工程生態檢核表 施工階段附表

C-01 現場勘查紀錄表

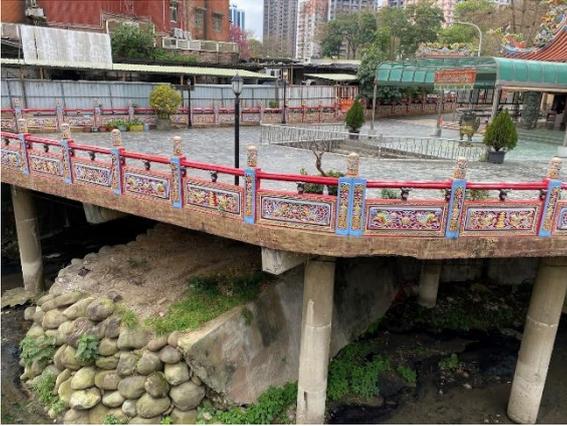
1. 大興西路上游工區保存對象垂落枝幹於施工道路上，建議修剪，避免影響工程車出路及人員安全，保存樹木應於開工前造冊編號紀錄，樹幹予以包覆保護，並以圍籬、插桿或警示帶等標示，施工中避免施工人員及機具誤入傷害並定期拍照記錄檢視，得依需要提出修剪計畫辦理樹木修剪作業。

2. 大興西路上游工區施工預定草皮地現有一棵台灣欖樹，若不影響施工，建議保存。

1. 已使用圍籬、插桿或警示帶等標示。

2. 張貼公告並依現況保留。
